**ACTA RESOLUTIVA DE LA SESIÓN ORDINARIA DE LA
COMISIÓN DE USO DE SUELO**

15 DE JUNIO DE 2015

2. EXPEDIENTE COMISIÓN No. 2015-061381.

Petición: Conocimiento y aprobación del proyecto de Intercambiador de las Avenidas Eloy Alfaro, Granados y Río Coca.

DEMANDA (ESTUDIO DE TRÁFICO) TPDA 2032

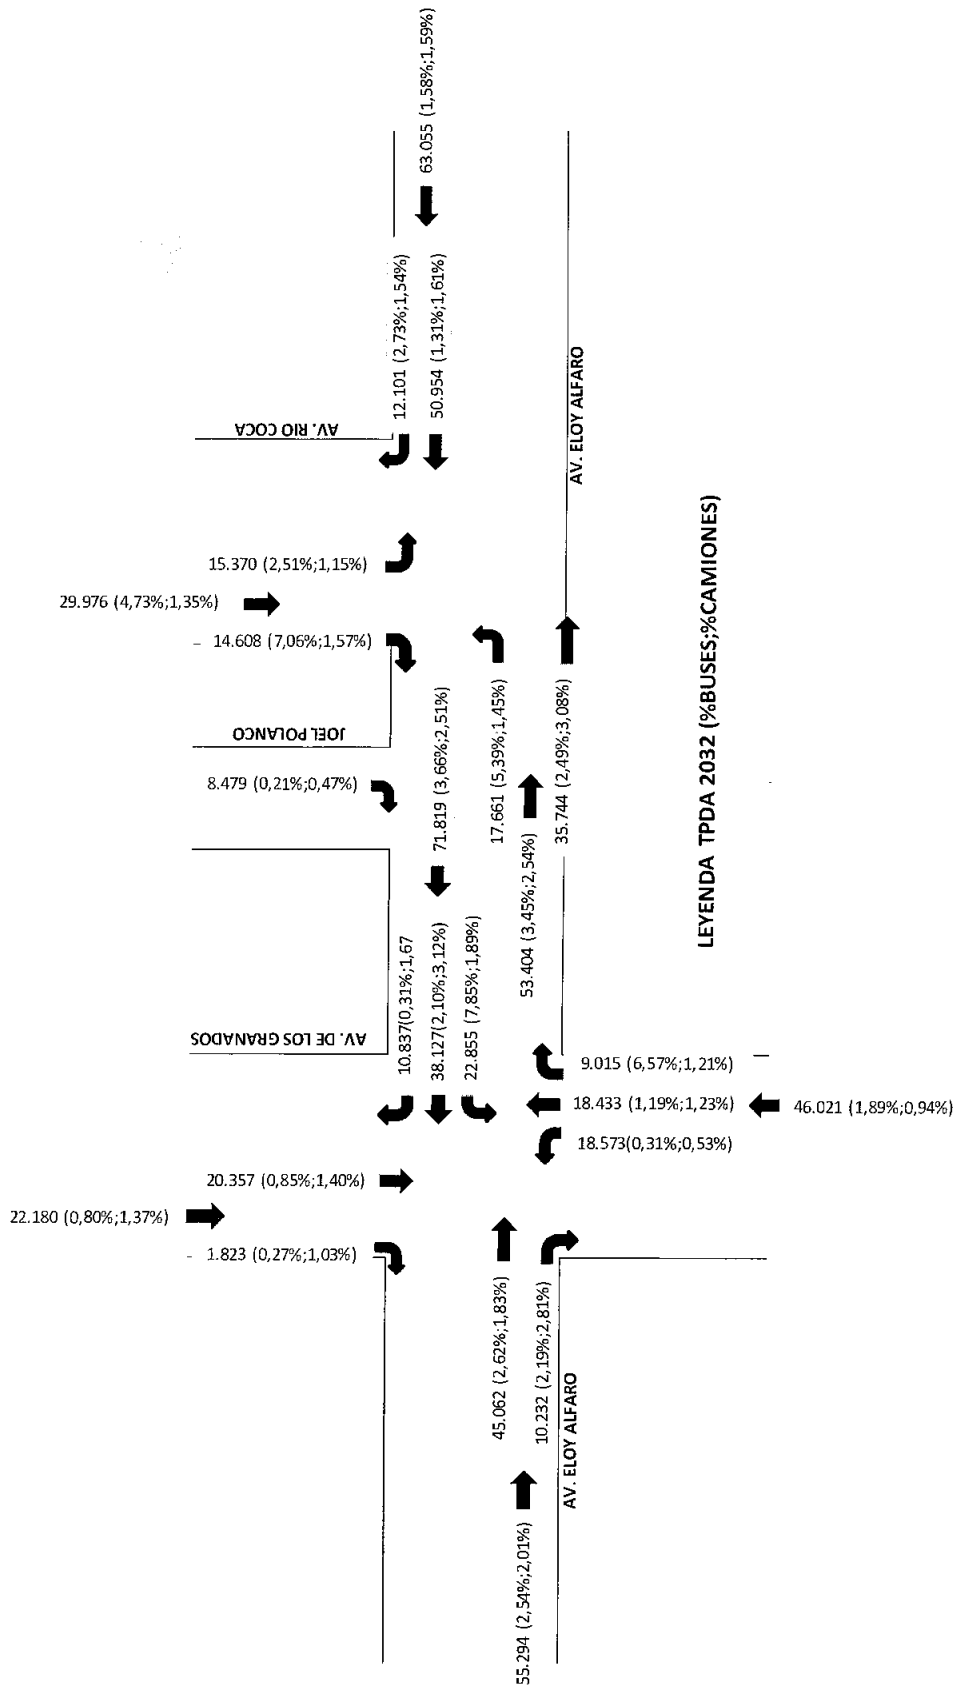
Concejal Jorge Albán: Manifiesta que comparte el criterio de que los pasos elevados afectan la estética de la ciudad. Indica que tiene algunas dudas en lo referente a la cifra del volumen de tráfico en la Av. Eloy Alfaro, ya que le parece que es demasiado bajo en comparación con los otros flujos, por lo que solicita hacer una evaluación más sustantiva del flujo en este sector; además, señala que debería estar pre elaborada lo que sería una siguiente etapa. Finalmente, manifiesta que tiene una opinión favorable para que el proyecto se realice con pasos deprimidos; y, solicita que en los próximos días se solventen estas preocupaciones.
